AMW2-NA-128/001 vom 27.11.2012, evn naturkraft Erzeugungsgesellschaft m.b.H., Wasserkraftanlage Ferschnitz, Marktgemeinden Ferschnitz und St. Georgen am Ybbsfelde;  
**Naturverträglichkeitsprüfung sowie naturschutzbehördliches Verfahren – Bewilligung**

AMW2-NA-128/001 vom 17.11.2017, evn naturkraft Erzeugungsgesellschaft m.b.H., Wasserkraftanlage Ferschnitz, Marktgemeinden Ferschnitz und St. Georgen am Ybbsfelde; naturschutzbehördliches Verfahren, hier: **Verlängerung der Baubeginnfrist und der Bauvollendungsfrist**

# BESCHEIDBESCHWERDE

Abbildung 15: Sohländerung bei angenommenem, hohem Geschiebeeintrag

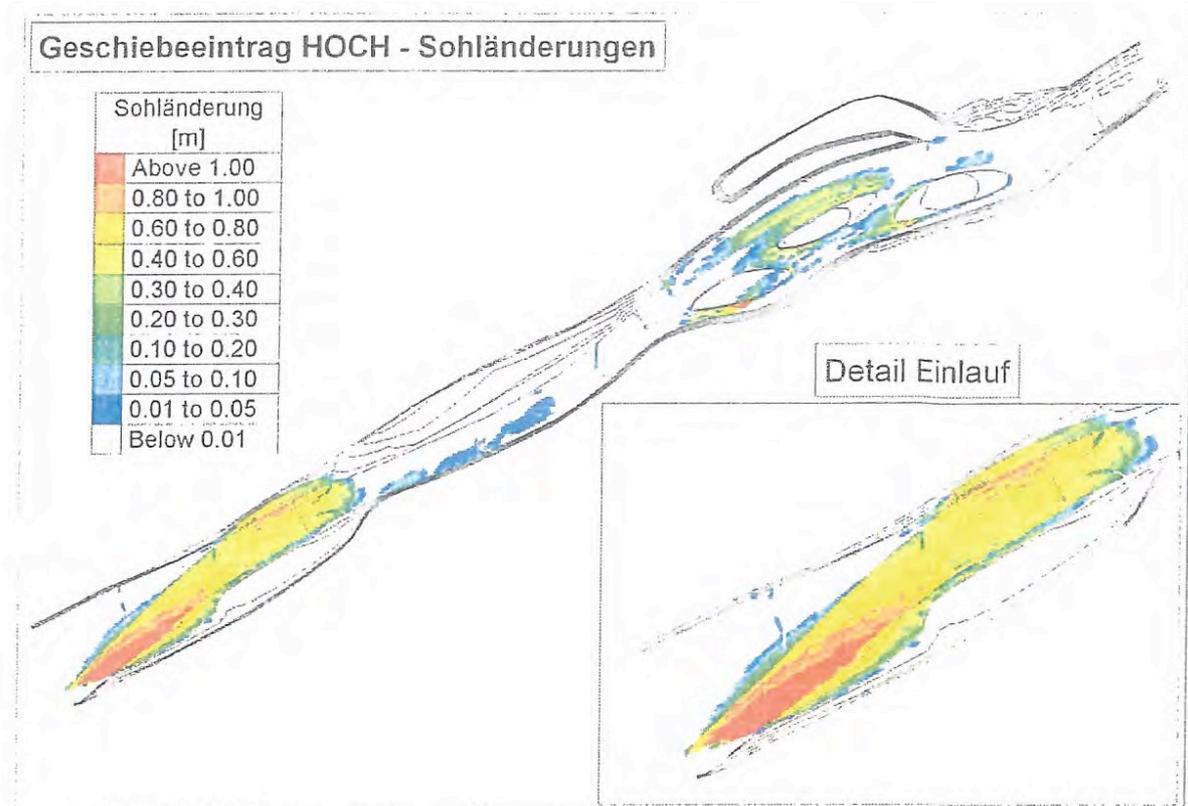
Die Hydraulikerggebnisse der TU Graz weisen eindeutig darauf hin, dass sobald Geschiebe durch das Kraftwerk hindurch geht, dieses im Unterwasser im Bereich der Aufweitungen, hauptsächlich kraftwerksnahe, akkumuliert. Diese Auflandung kann, unter der Annahme

eines hohen Geschiebeeintrags, bei einem einzigen HQ5 Ereignis auf einer Länge von ca. 250 m bzw. ca. 1,5 ha Fläche im Mittel ca. 0,75 m bzw. ca. 10.000 m<sup>3</sup> betragen (siehe Abbildung 15 Gutachten TU Graz 2012). Bei der Annahme eines mittleren und geringeren Geschiebeeintrags ist die Auflandung während eines Ereignisses zwar geringer, die Tendenz ist aber die gleiche. Es ist dann nur eine Frage der Zeit bis eine annähernd ähnliche Auflandung erfolgt. Ein Beharrungszustand, bei dem sich Eintrag und Austrag von Geschiebe weitgehend die Waage halten, wurde nicht untersucht. Es ist daher davon auszugehen, dass die Auflandung im Kraftwerksunterwasser mit der Zeit noch deutlich zunimmt. Die Aussage im Gutachten *“Allfällige Ablagerungen am Beginn der Strecke werden, vor allem, da sie sich in der Tiefenrinne befinden, auch bei geringeren Abflüssen nach Hochwasserereignissen kontinuierlich ausgetragen. Aufgrund der sehr langen Rechenzeiten konnte diese Situation jedoch nicht simuliert werden“* ist ohne entsprechende Modellergebnisse nicht nachvollziehbar. Der Ausbaudurchfluss des Kraftwerks von 50 m<sup>3</sup>/s, also erhöhtes Mittelwasser, ist mit sehr hoher Wahrscheinlichkeit nicht geeignet das über das projektsgemäße Niveau angelandete Ge-

schiebe großflächig wieder aus der Strecke der Unterwassereintiefung auszutragen. Warum sollte es auch, wird doch durch Gefällereduktion und Aufweitung alles dafür getan, dass sich Geschiebe weiter anlandet. Eine bislang nicht prognostizierbare Auflandung wäre zufolge der vorliegenden Modellergebnisse zwangsläufig die Folge.

Die Unterwassereintiefung wirkt in dieser Phase der Auflandung als Geschiebefang für die flussab liegende Ybbsstrecke, da nur eingeschränkt Geschiebe durch die Unterwassereintiefung hindurch transportiert wird. Diese Wirkung hält solange an bis ein Beharrungszustand in Form einer dynamischen Höhenlage der Flusssohle vorliegt. Die sich dabei entwickelnde
